氏名	氏名	誕生月	誕生日
課題名 [早期課題 5A]	プラン完成 3 時間 20 分	作図完成 2 時間 30 分	一級早期 5A

一級建築士 早期講義

早期課題5A

答案用紙Ⅱ

(6) 地盤条件を踏まえて、基礎構造の計画について、基礎の形式、基礎底面のレベルについて考慮したこと

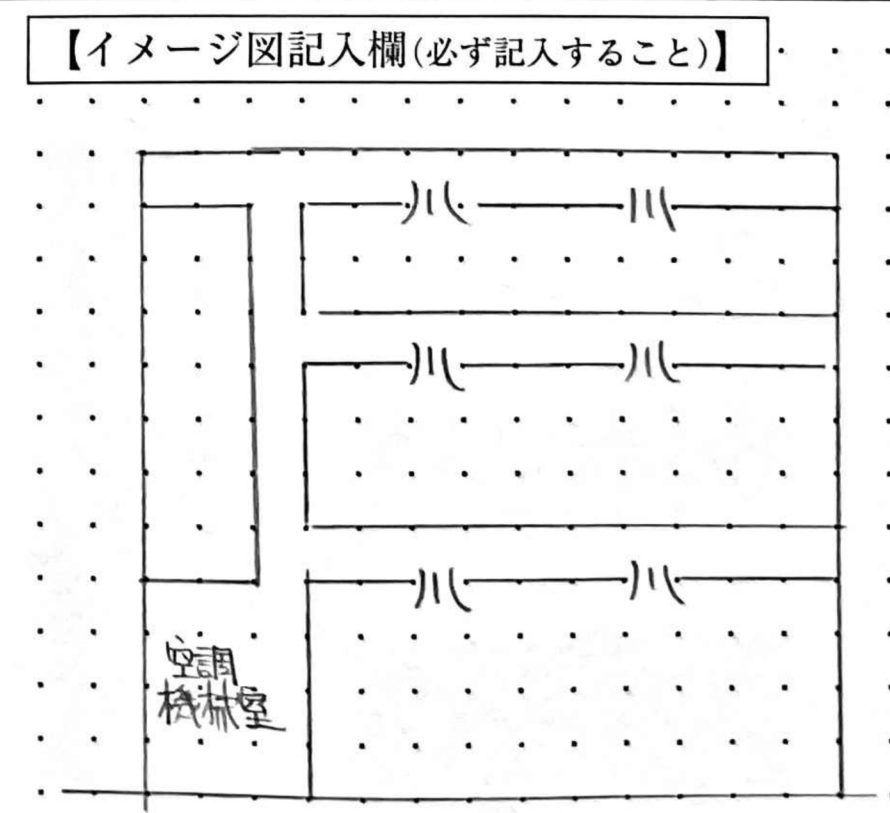
地盤改良のレベルについてもおさえておきましょう
